DODATEK 1 k PD

Název stavby : **Retenční nádrž v k.ú. Malčice**
Místo stavby : k.ú. Malčice, pozemky p.č. 2928, 2918
Stavebník : **Česká republika – Státní pozemkový úřad**
Husinecká 1024/11a, 130 00 Praha 3, IČ: 01312774
Zpracovatel dokumentace : Ing. Ondřej Čížek, Malovice 20, 384 11 Netolice
Datum zpracování PD : 10/2020
Datum zpracování dodatku : 01/2022

Předmětem dodatku je vyjádření projektanta k Posudku projektové dokumentace – Retenční nádrž v k.ú. Malčice (VODNÍ DÍLA - TBD a.s., 08/2021) – (dále jen Posudek) a návazná úprava projektové dokumentace.

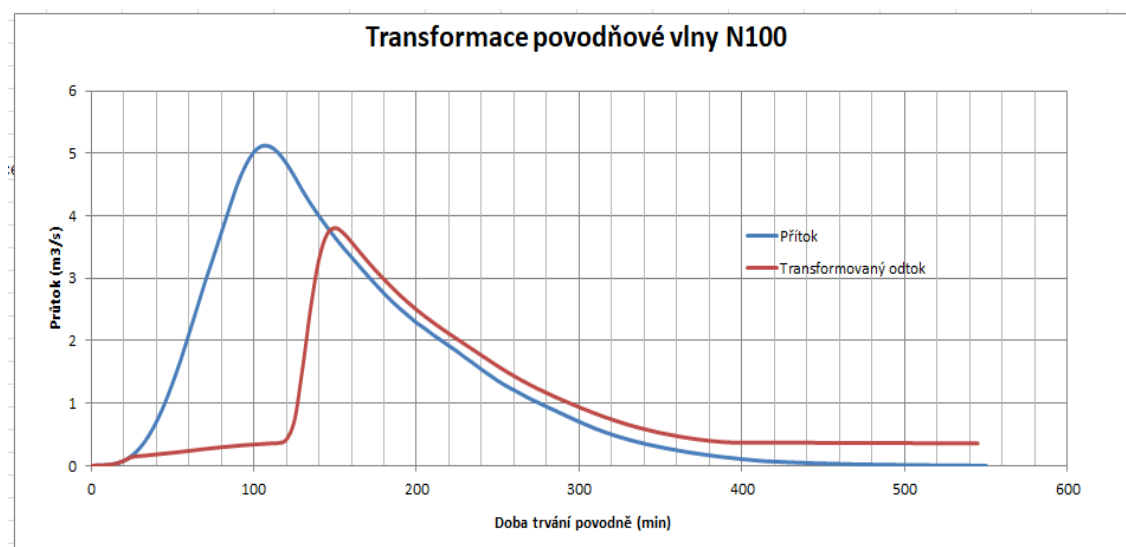
Vzhledem k již projednanému projektu, tj. vydanému stavebnímu povolení a povolení k nakládání s vodami jsou úpravy projektu provedeny s ohledem na již povolené parametry stavby, tj. konkrétně úpravy přelivu jsou provedeny tak, aby nedošlo ke změně povolené maximální hladiny 588,75 m n.m. a ve stavebním povolení uvedené délce přelivné hrany přelivu 5,0 m.

Tímto dochází ve všech částech projektové dokumentace ke změně těchto parametrů:

- Úroveň dna přelivu se mění z 588.50 m n.m. na **588.34 m n.m.**
- Šíře dna odpadního koryta od přelivu se mění z 1,2 m na **2,0 m.**
- Přeliv a koryto od přelivu jsou dimenzovány na Q_{100} po transformaci s odpočtem průtoku clonou, tj. na přelivu **$3,42 \text{ m}^3 \cdot \text{s}^{-1}$** .

Transformace TPV100

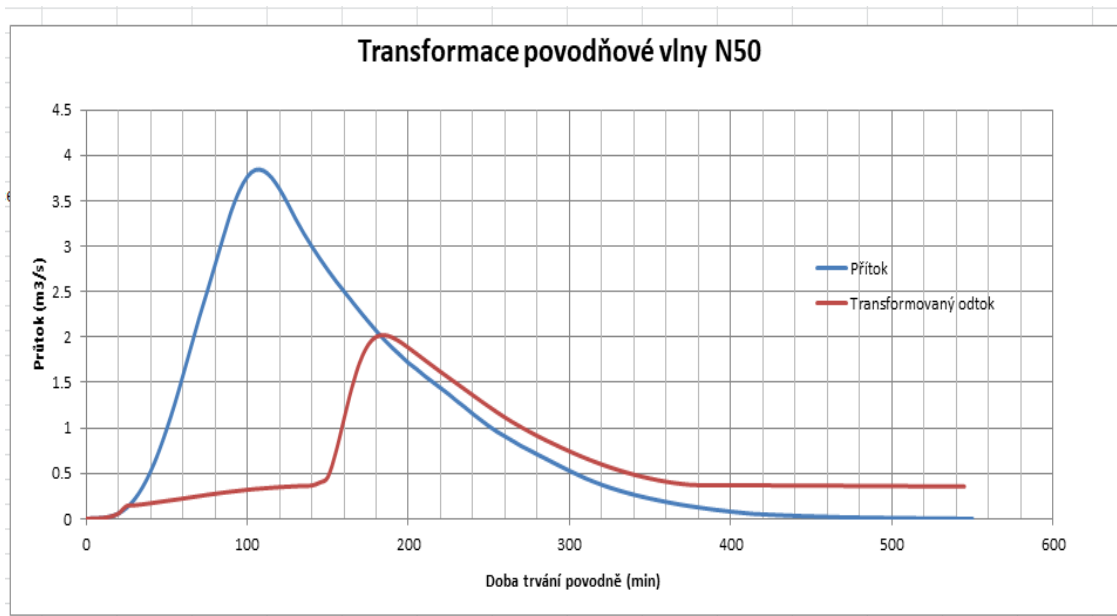
Níže jsou uvedeny opravené výstupy výpočtu transformace povodňových vln pro TPV100 a TPV50 u kterých došlo v původním výpočtu k těmto návazným chybám - k chybnému časovému srovnání, nesprávnému (nadměrnému) odpočtu objemu odtékající vody během povodně a tím také k nesprávnému určení hloubky vody na přelivu vedoucí spolu s nepřesným součinitelem přelivu k chybě ve výpočtu kapacity přelivu. Tyto návazné chyby vedly k nesprávnému určení odtoku TPV100 a TPV50. U TPV20 nedochází k odtoku vody přelivem, tj. transformace TPV20 uvedená v PD zůstává platná stejně jako budoucí transformace TPV100 podmíněná zvětšením otvoru v cloně po zvětšení dimenze zatrubnění v níže ležících Malčicích.

Při průchodu 100 leté povodně retenční nádrží dochází ke snížení Q_{100} z $5,12 \text{ m}^3 \cdot \text{s}^{-1}$ na $3,81 \text{ m}^3 \cdot \text{s}^{-1}$ (započítán spodní odtok přes clonu $0,39 \text{ m}^3 \cdot \text{s}^{-1}$ a odtok bezpečnostním přelivem $3,42 \text{ m}^3 \cdot \text{s}^{-1}$) a k časovému posunu kulminace o 50 min.

Parametry bezpečnostního přelivu

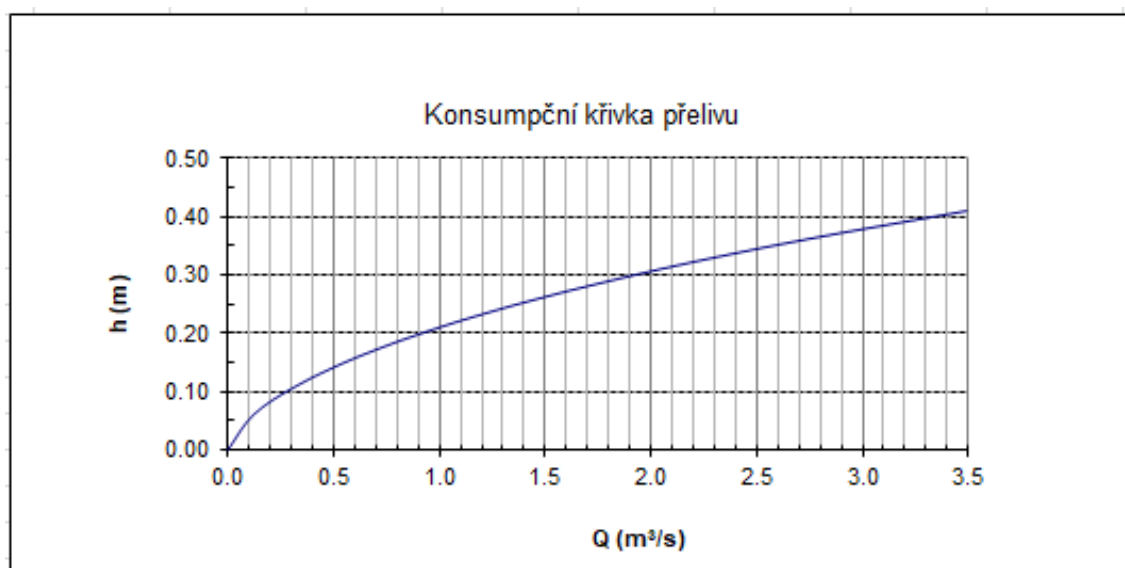
Bezpečnostní přeliv je oproti původní PD navržen se snížením úrovně vodorovné přelivné hrany o 0,16 m z 588.50 m n.m. na 588.35 m n.m. při zachování úrovně maximální hladiny, tj. zvětšení max. přepadové hloubky o 0,16 m. Původní výpočet kapacity přelivu obsahoval chybu ve stanovení součinitele přelivu (v PD uvedeno 0,45) po revizi výpočtu je součinitel přelivu opraven na 0,33 (přeliv přes širokou korunu). Ostatní parametry přelivu zůstávají shodné s původní PD (délka vodorovné přelivné hrany 5,0 m, sklon svahů lichoběžníkového přelivu 1:10). Výpočet níže:

šířka dna		b		5 m
souč. přepadu		m		0.33
sklon svahů		1:m	_1:	10
návrhový průtok		Q100 transf. nímus 0.39		3.42 m ³ /s
hladina m n.m.	h (m)	b ₀	B	Q (m ³ /s)
588.34	0.00	5	5	0.00
588.40	0.06	5	5.6	0.12
588.45	0.11	5	6.1	0.33
588.50	0.16	5	6.6	0.62
588.55	0.21	5	7.1	1.00
588.60	0.26	5	7.6	1.47
588.65	0.31	5	8.1	2.04
588.70	0.36	5	8.6	2.72
588.75	0.41	5	9.1	3.49

Parametry koryta od přelivu

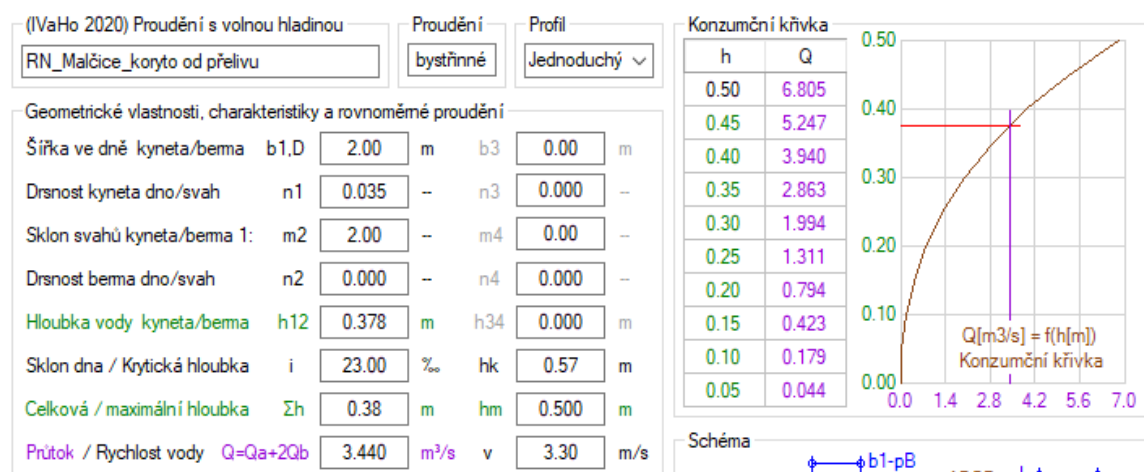
c) V posudku je uvedeno, že odpadní koryto od přelivu je navrženo nekapacitní a hrozí poškození vzdušného líce hráze. K tomuto projektant uvádí, že kapacita navrženého koryta odpovídá v PD určené kapacitě přelivu (v PD ověřeno výpočtem), ale úpravou parametrů přelivu dochází také k úpravě parametrů odpadního koryta (viz níže v dodatku). I při překročení kapacity koryta při extrémních povodních ($N > 100$ let) nehrozí poškození hráze, protože dojde k vyběžení do přilehlé louky a ke krátkodobému plošnému neškodnému odtoku vody do recipientu.

Koryto od přelivu je navrženo na bezpečné provedení Q_{100} na přelivu po transformaci, tj. s rezervou na provedení průtoku $3,42 \text{ m}^3 \cdot \text{s}^{-1}$. Minimální sklon koryta od přelivu je 2,3 % viz podélný profil – příloha D.6 (poznámka: v části nátoku do níže ležící nádrže je uvažováno s rozlivem). Níže provedený výpočet kapacity koryta od přelivu je proveden dle rovnice kontinuity a Chézyho rovnice. Koryto je navrženo s min. hloubkou 0,5 m, šíří ve dně 2,0 m a sklony svahů 1:2,0. Toto koryto provede návrhový průtok (v úseku s minimálním sklonem 2,3 %) o hloubce vody 0,38 m a rychlosti $3,30 \text{ m} \cdot \text{s}^{-1}$. Maximální kapacita koryta pro hloubku koryta 0,5 m je $6,8 \text{ m}^3 \cdot \text{s}^{-1}$, tj. koryto je dostatečně kapacitní i pro extrémní povodně s vyšší N- letostí než 100 let.
